ZAHRADY SE HŘBITOVEM U KAPLE SV. VÁCLAVA V PRAZE-SUCHDOLE

PROTOKOL O HODNOCENÍ NÁVRHŮ

Hodnocení návrhu č. 7 oceněného 1. cenou

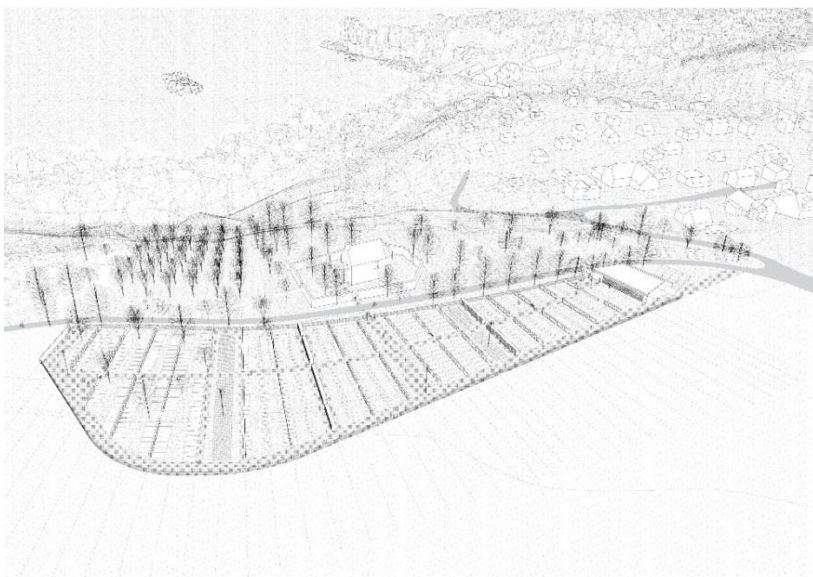
Návrh citlivě reaguje na krajinnou situaci i širší urbanistické vazby a uměřeným způsobem je akcentuje a zhodnocuje. Historická kaple se stává pomyslným středobodem, aniž by tato její role byla zdůrazněna nepřiměřeným monumentalizováním nebo jinými neadekvátními zásahy. Hřbitov je umístěn při jižní straně cesty a jeho kompozice reaguje jak na její průběh, tak na všudypřítomné průhledy, které jsou jednou z nejpůsobivějších kvalit vybrané lokality. Součástí návrhu je i architektonický koncept náhrobků jednotlivých hrobových míst, který zaručuje postupné vytvoření harmonického celku, jak představuje naznačená koncepce postupného rozšiřování hřbitova.

Hodnocení návrhu č. 3 oceněného 2. cenou

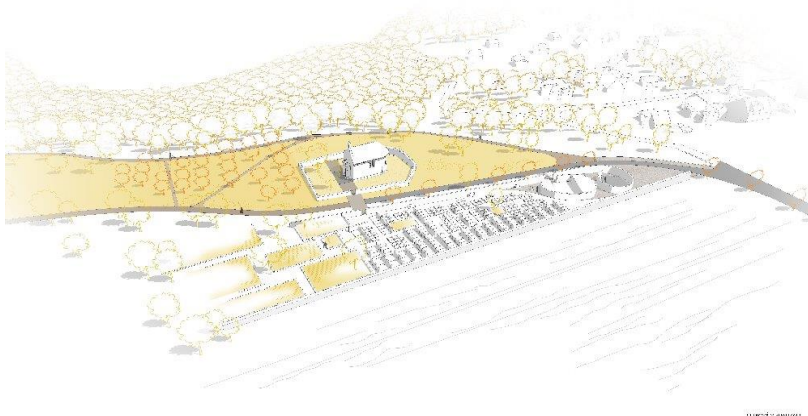
Návrh se vyznačuje výrazným konceptem, který doplňuje stávající kapli a vytváří novou a svébytnou urbanistickou strukturu. Jeho architektonické řešení je sebevědomé a nápadité, založené na postupném řazení jednotlivých částí a finálním vyznění celé kompozice do volné krajiny. Zvolené řešení má však své limity: osová kompozice projektu je sice působivá v rámci vlastního hřbitova, avšak neumožňuje zároveň výraznější optické provázání s krajinou, která je zde základní komponentou a od níž se hřbitov odděluje souvislou zdí. Otazníky vyvolává i vzhled hřbitova během postupného naplňování, které může oslabit zamýšlený výtvarný efekt celého projektu. Podmínkou zdárné realizace projektu je i zpracování architektonické koncepce jednotlivých hrobních míst, které v návrhu schází.
